ИНФОРМАЦИОННЫЙ БЮЛЛЕТЕНЬ № 143

ТЕМА: Замена форсунки А-04-011-00-00-01 (8.9513) на форсунку А-04-011-00-00-03 (8.9760), устанавливаемые на двигатели семейства ЯМЗ-6565, ЯМЗ-6585 производства ОАО «Автодизель»

Модель: Семейство ЯМЗ-6565, ЯМЗ-6585

!Данное изменение внедрено с Двигателя № F0564181.

Рис. 1

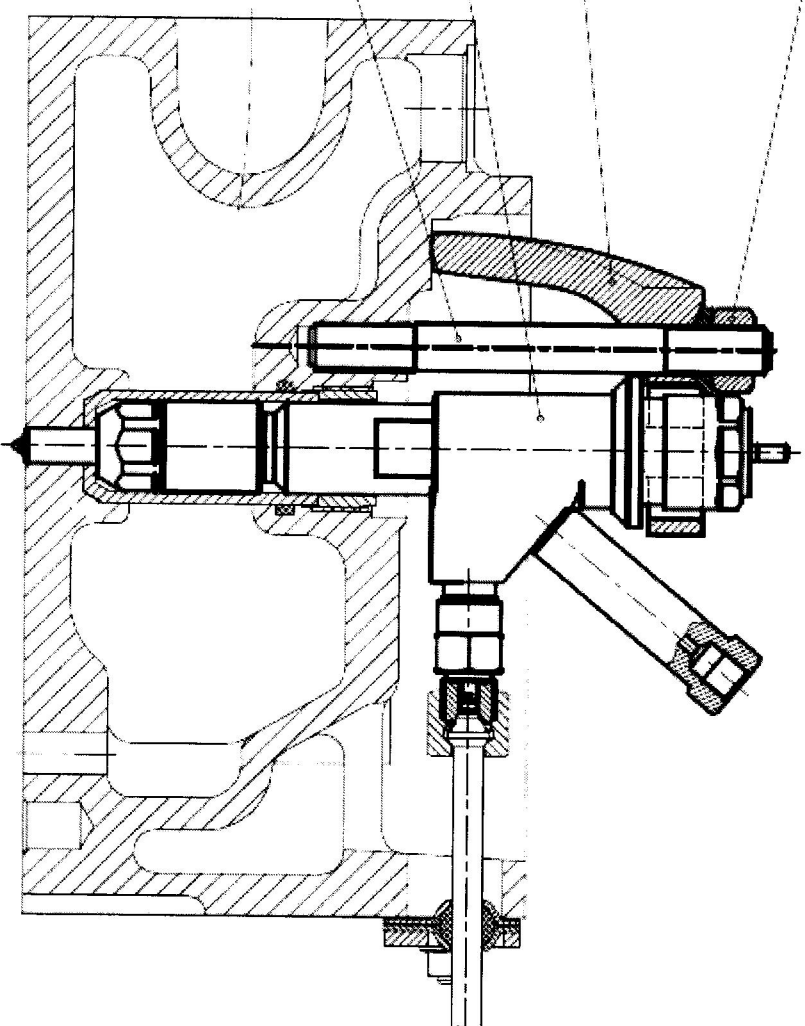
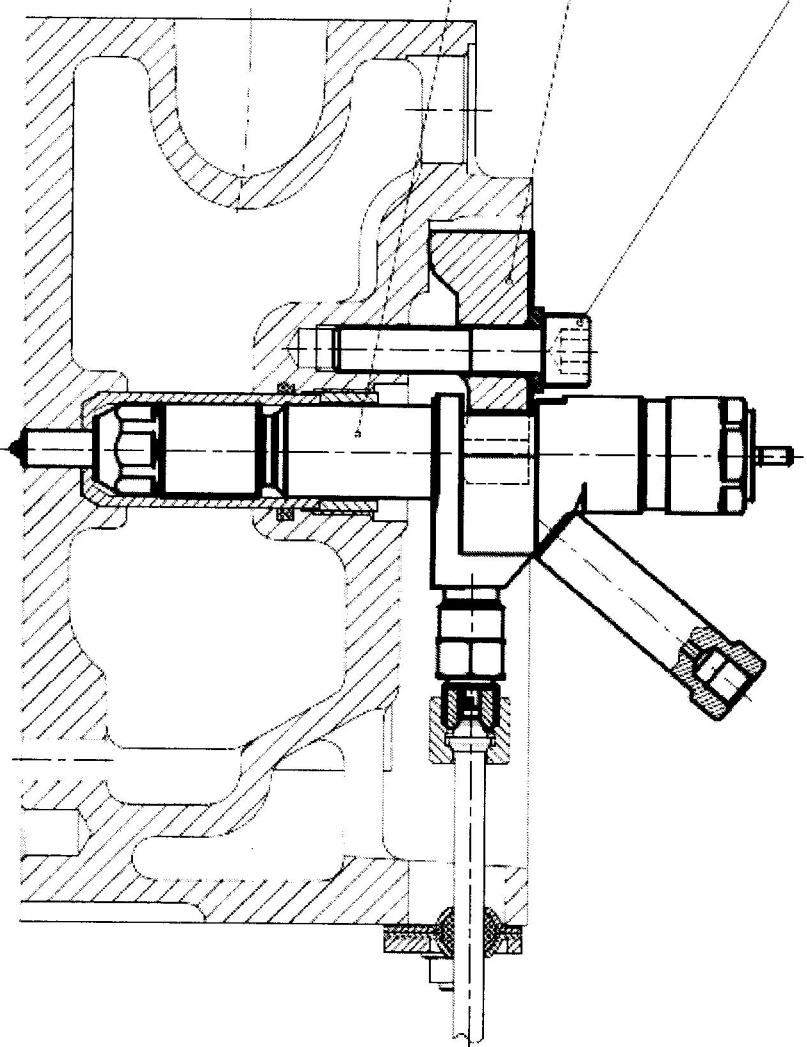
С целью улучшения работоспособности форсунки производства ООО УК «АЗПИ» в период эксплуатации на двигателе, произведены изменения конструкции корпуса форсунки. Измененная конструкция корпуса позволяет изменить способ крепления форсунки в головку цилиндров и конструкцию прижимной скобы.

До изменения (рис. 1)			Поставка старой модели в зап. части	После изменения (рис. 2)			Взаимозаменяемость
Обозначение	Наименование	Кол-во		Обозначение	Наименование	Кол-во	
8.9513	Форсунка А-04-011-00-00-01	1	П	8.9760	Форсунка А-04-011-00-00-03	1	Форсунки
6585.1112163	Скоба крепления форсунки	1	П	6585.1112163-10	Скоба крепления форсунки	1	взаимозаменяемы
311905-П2	Гайка М12х1,25-6Н	1	П	8.9759	Винт М12-6gx55-8.8	1	комплектно, со скобой крепления и винтом
310438-П2	Шпилька М12	1	П	-	-	-

Рис. 3. Демонтаж форсунки 8.9513 (А-04-011-00-00-01).

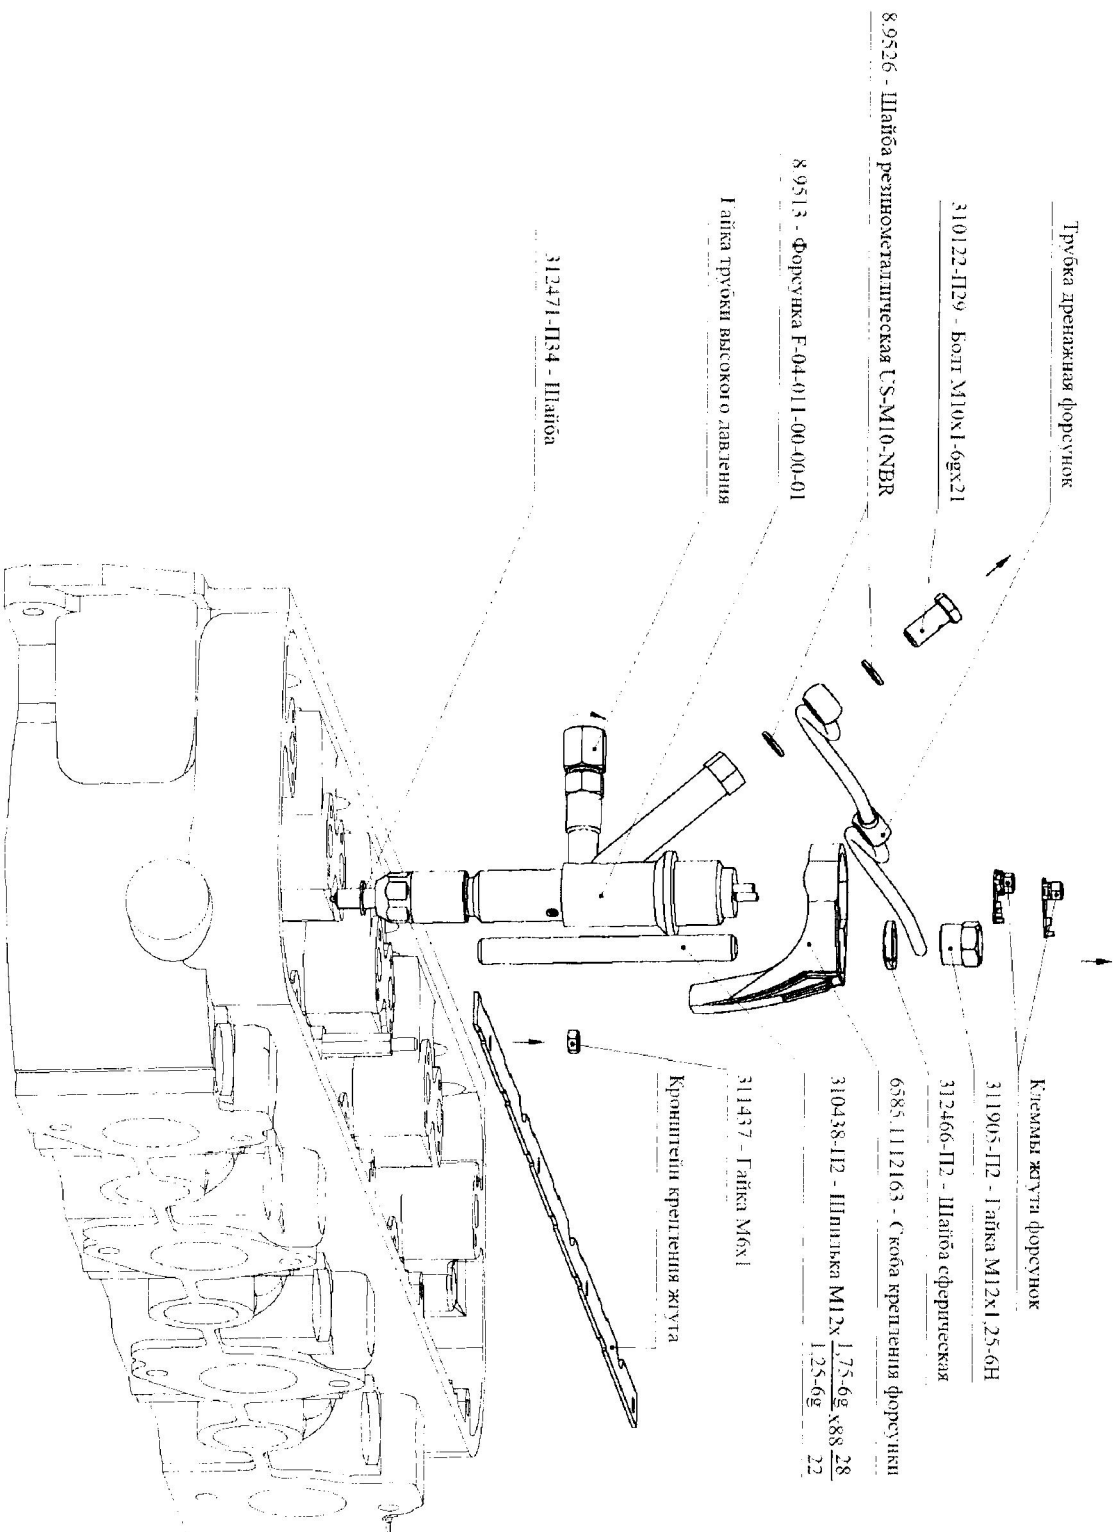
1. Подготовить автомобиль к ремонту. Обеспечить свободный доступ к крышкам головок цилиндров.
2. Снять крышки головок цилиндров.
3. Отсоединить от форсунок трубки высокого давления (Рис. 3), предварительно ослабив затяжку фланца трубки высокого давления.

5. Отсоединить контакты от форсунок жгута 6585.3724012. Демонтировать кронштейны крепления жгута со жгутом в сборе.
6. Отвернуть гайки скоб крепления форсунок, снять все форсунки А-04-11-00-00-01 (8.9513) с уплотнительными шайбами, предохраняя распылитель от ударов и засорения отверстий.

Рис. 4 Монтаж уплотнительной шайбы и скобы крепления на форсунку.

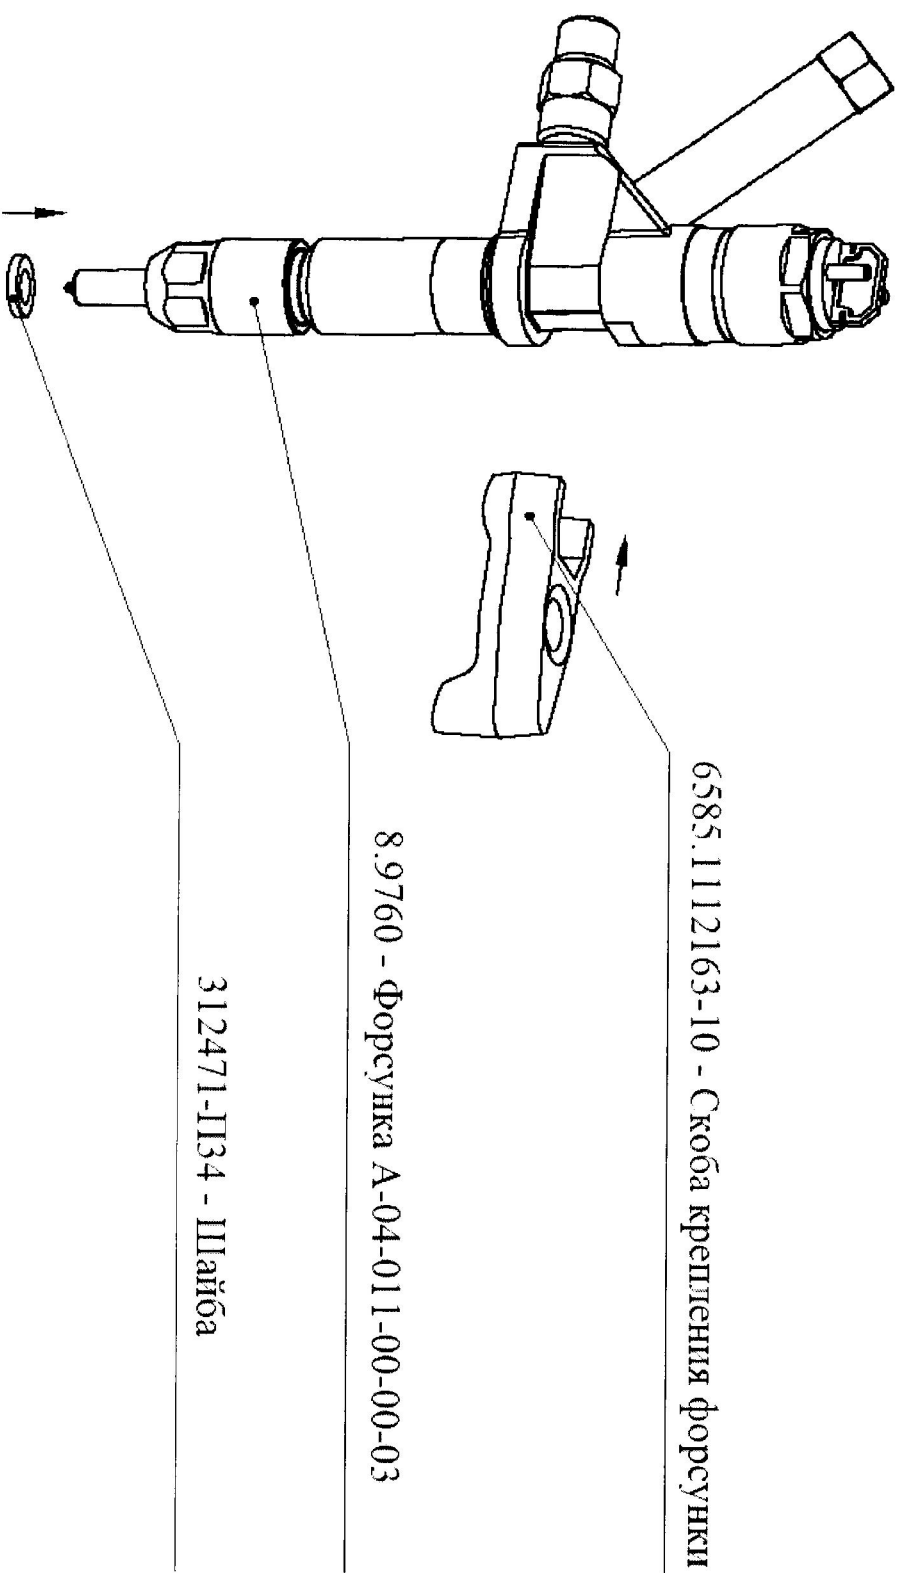
7. Демонтировать шпильки 310438-П2 крепления форсунок.
8. Очистить наружную поверхность новой форсунки от грязи и установить новую уплотнительную шайбу 312471-П34. Для предотвращения потери шайбы, перед монтажом на распылитель, смазать шайбу тонким слоем консистентной смазки (Рис 4).

Рис. 5. Монтаж форсунки со скобой и шайбой.

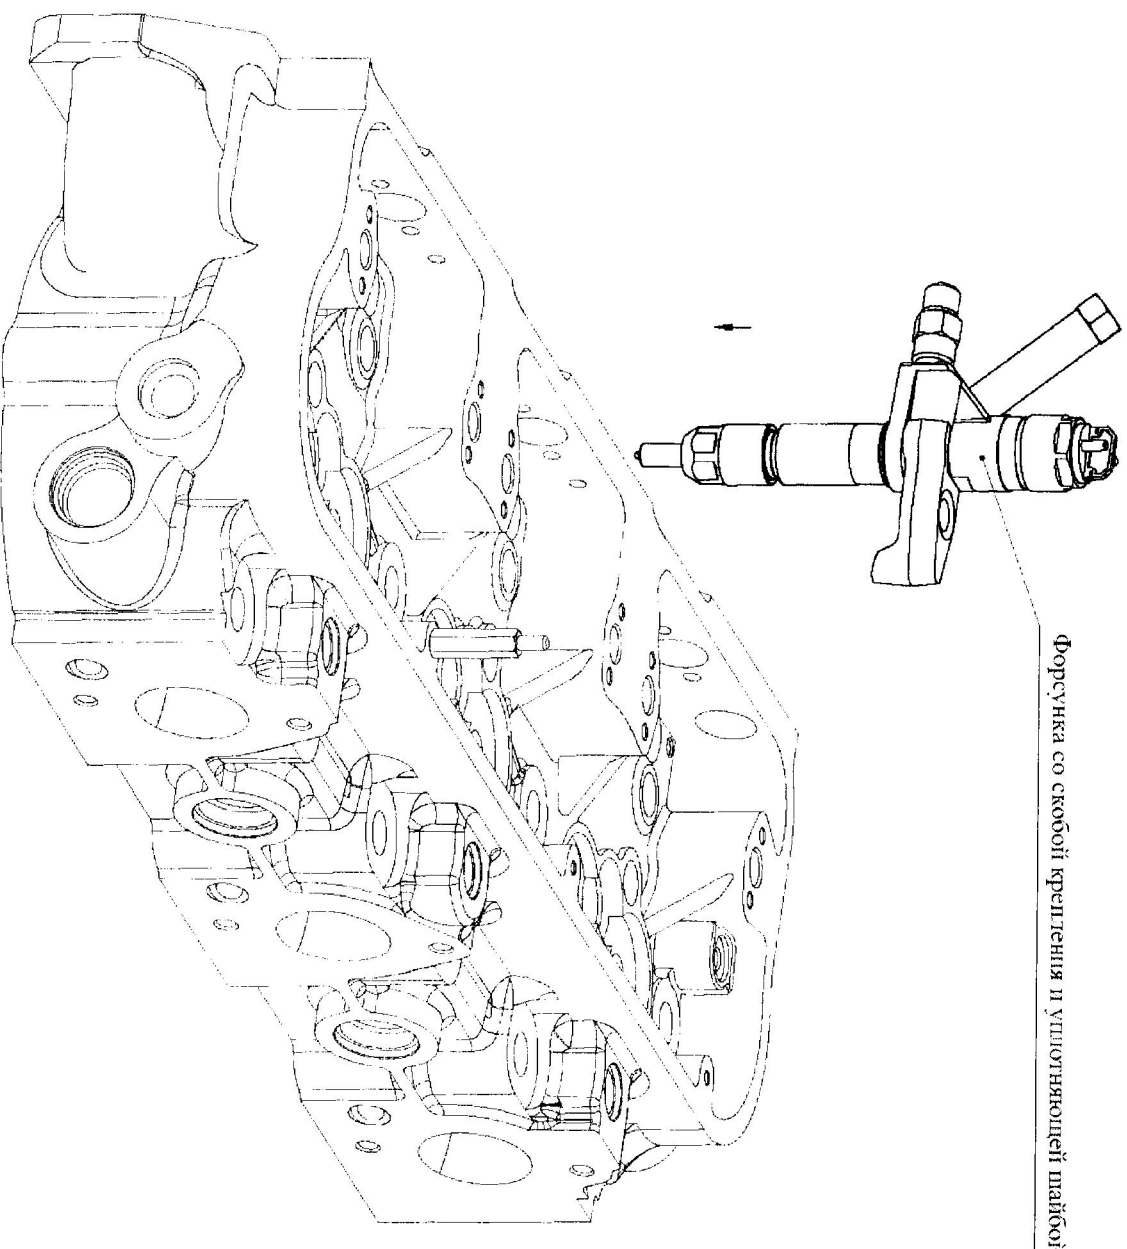
9. Завести скобу форсунки 6585.1112163-10 в паз форсунки А-04-011-00-00-03 (8.9760).
10. Установить форсунку А-04-011-00-00-03 (8.9760) со скобой в стакан форсунки (Рис 5).

Внимание! Проверить внутреннюю полость стакана форсунки на загрязнения и посторонние предметы, при необходимости, очистить внутреннюю полость стакана.

Рис. 6. Фиксация форсунки 8.9760 (А-04-011-00-00-03) в головке блока цилиндров.

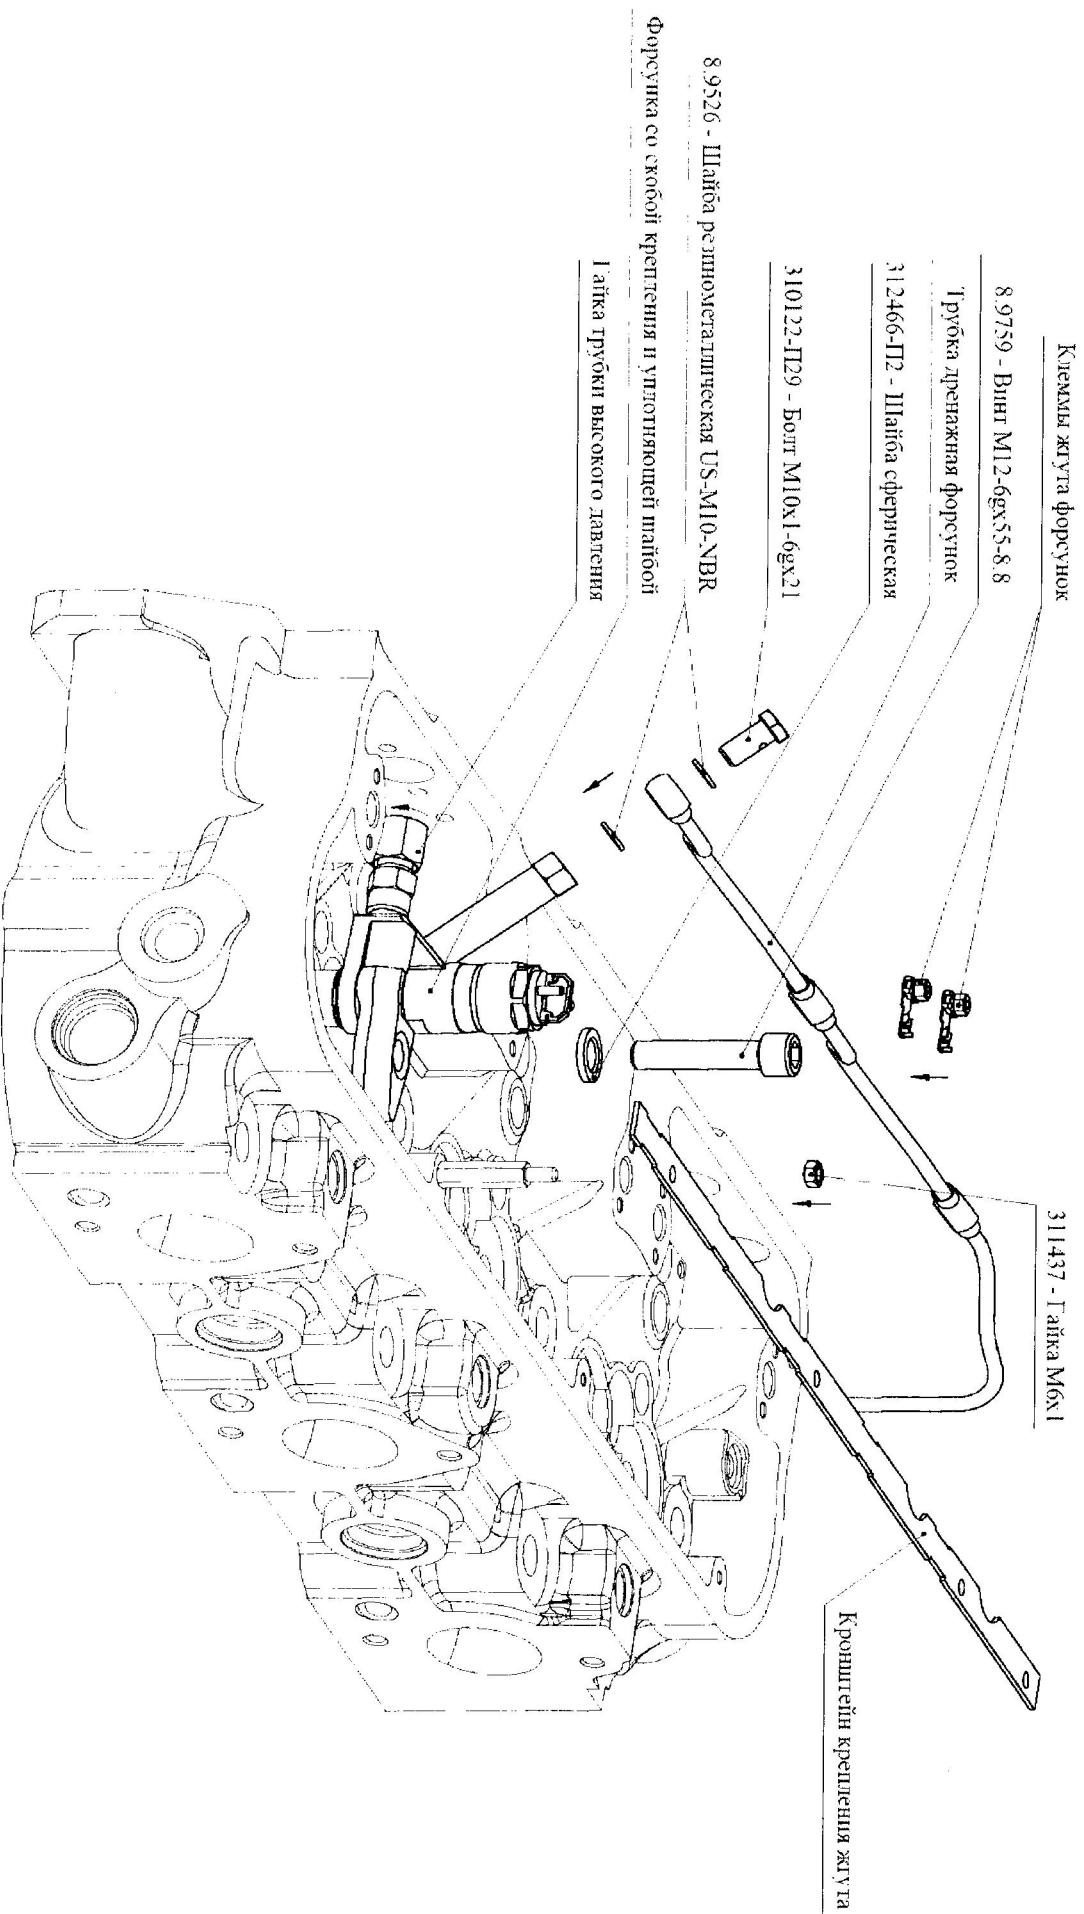
11. Установить шайбу сферическую на винт (сферой к скобе) и наживить винт DIN 912 8.8 M12x55 (8.9759) крепления скобы форсунки (Рис. 6).
12. Наживить гайки трубок крепления форсунок к форсунке.
13. Наживить дренажные трубки 6585.1104370 к форсункам.
14. Затянуть винт скобы форсунки Mk 4,0...5,5 кгс·м (39,2...54 Н·м).
15. Затянуть гайки трубок высокого Давления Mk 3,5...5,6 кгс·м (34,3...54,8 Н·м). Закрепить фланцы трубок к головкам цилиндров Mk 2,2...2,5 кгс·м (21,6...54,8 Н·м).
16. Затянуть болты крепления дренажных трубок Mk 2,2...3,2 кгс·м (21,5...24,5 Н·м).
17. Установить кронштейны крепления жгута 6585.3724126 и зафиксировать клеммы жгута 6585.3724012 на форсунке. Момент затяжки гаек клемм 0,125...0,175 кгс·м (1,22...1,71 Н·м), момент затяжки кронштейна 0,35...0,75 кгс·м (3,4...7,3 Н·м).
